CONCEPTO TÉCNICO DE REVISIÓN DE ESTUDIOS DE RESPUESTA DE AMPLIFICACIÓN LOCAL DE ONDAS SÍSMICAS	Código:	GPR-FT-09
		Versión:	03
		Código Documental:

1.1	CONCEPTO TÉCNICO No. CT:	5852
1.2	ÁREA:	TÉCNICA Y DE GESTIÓN
1.3	COORDINACIÓN:	INVESTIGACIÓN Y DESARROLLO
1.4	REFERENCIA CRUZADA RADICADO FOPAE:	2010ER8273, 2010ER8637
1.5	RESPUESTA OFICIAL No. RO:	42621

2.1	SOLICITANTE:	ADRIANA LOPEZ MONCAYO CURADURÍA URBANA No.3
2.2	PROYECTO:	PARQUE CENTRAL DE OCCIDENTE
2.3	LOCALIDAD:	10 ENGATIVA
2.4	UPZ:	74 ENGATIVA
2.5	BARRIO O SECTOR CATASTRAL:	EL DORADO
2.6	DIRECCIÓN:	CALLE 64 No. 128 – 90 IN 3
2.7	CHIP:	AAA0141AHJZ
2.8	ÁREA DEL PREDIO APROXIMADA	6952.3 M2
2.9	FECHA DE EMISIÓN:	25 DE JUNIO DE 2010
2.10	EJECUTOR DEL ESTUDIO:	JEOPROBE Ltda.

5 PRIMERA REVISIÓN DEL ESTUDIO- RAD FOPAE: 2010ER8273, 2010ER8637

Figura 1. Localización del Proyecto Parque Central de Occidente

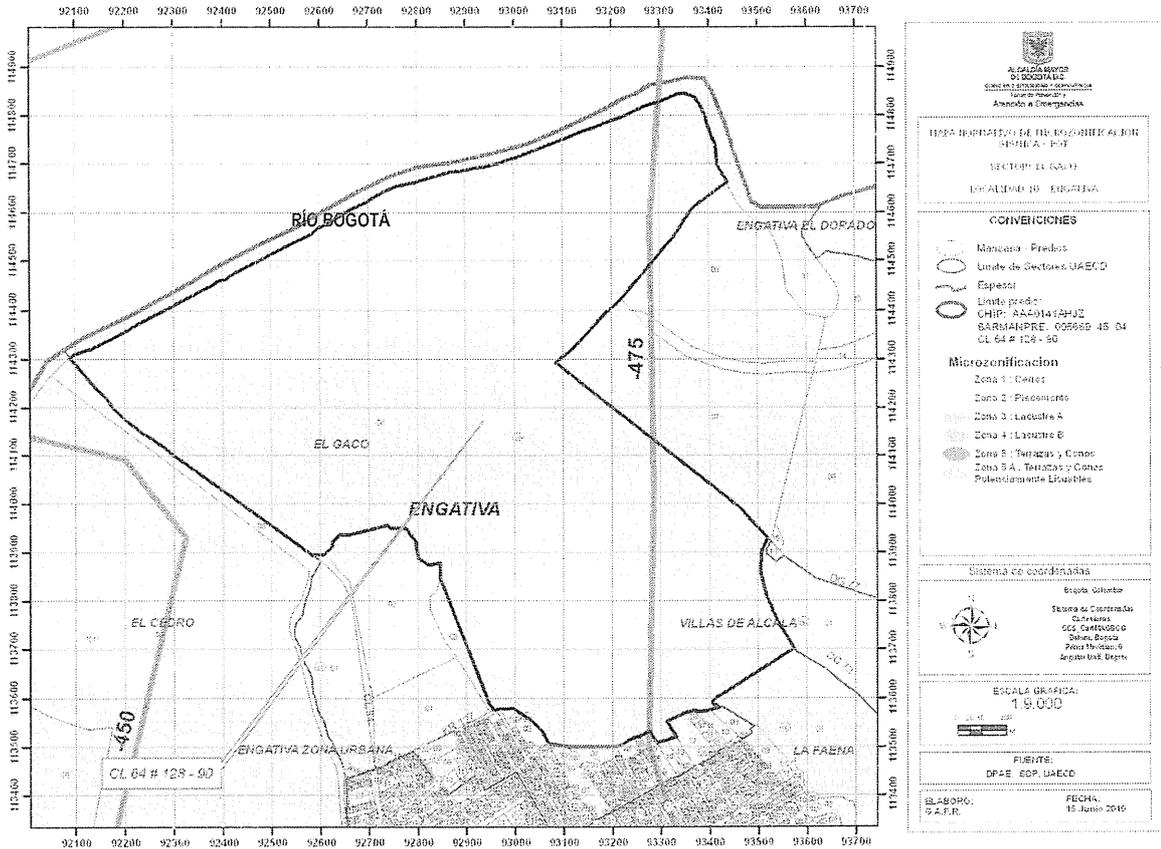
En los numerales 1.1 y 3.2 del informe, se indica que el sitio del proyecto se encuentra localizado en la Zona 4 – Lacustre B según el Decreto 193 de 2006, lo cual es consistente con la localización presentada en la Figura 1 del presente concepto.

El estudio CUMPLE con este requerimiento.

Figura 2. Espectro de diseño recomendado para el Proyecto Parque Central de Occidente.

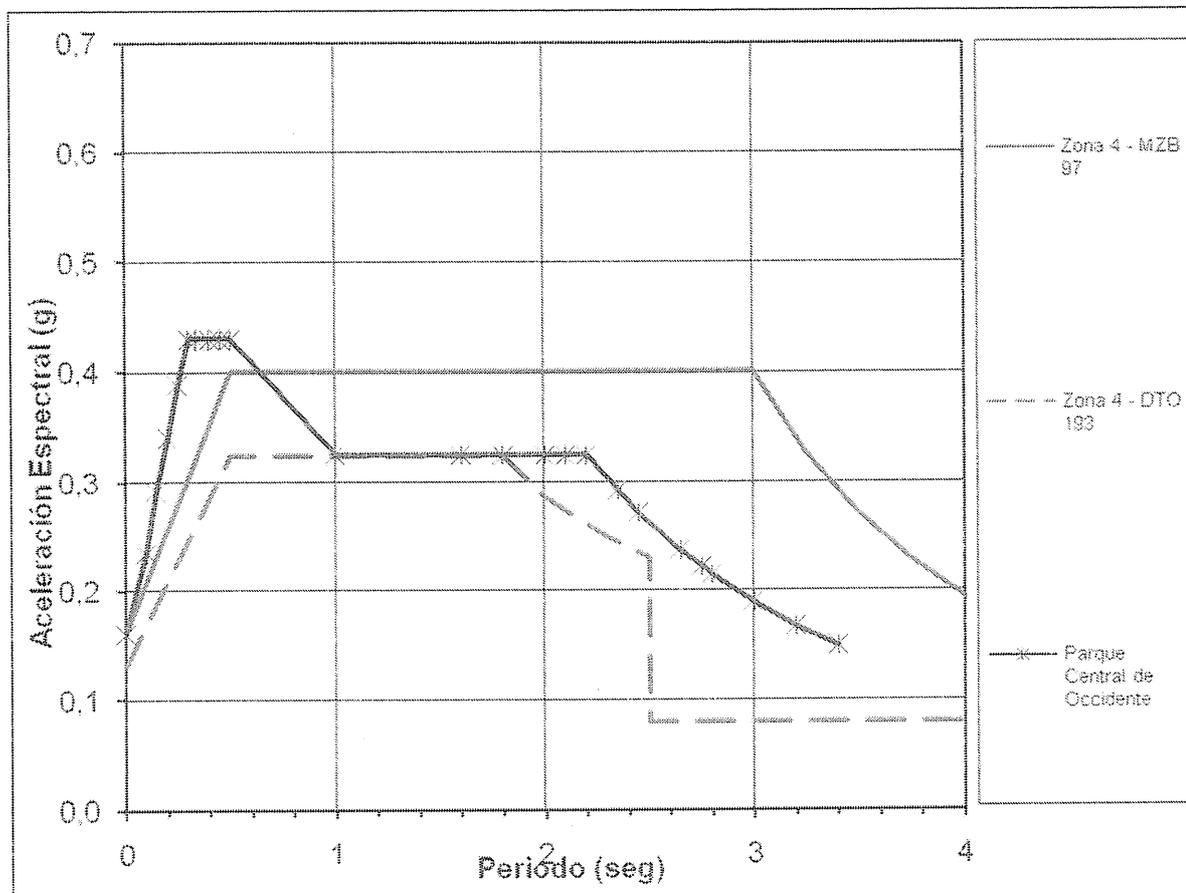
Con base en los resultados de la modelación el consultor recomienda utilizar como espectro de diseño el mostrado en la Figura 3.23 del informe, el cual se presenta en la Figura 2 del presente concepto.

El espectro propuesto inicia en 0.165 g y asciende hasta 0.43 g en 0.3 segundos continuando con este valor hasta 0.55 segundos donde desciende hasta una aceleración de 0.33 g en 0.95 segundos donde se presenta una meseta hasta 2.2 segundos y finalmente se presenta un descenso hasta una aceleración de 0.07 g para un periodo de 5 segundos.

El cumplimiento de este numeral está condicionado a la revisión del numeral 5.7 del presente concepto.

El estudio CUMPLE PARCIALMENTE con este requerimiento.
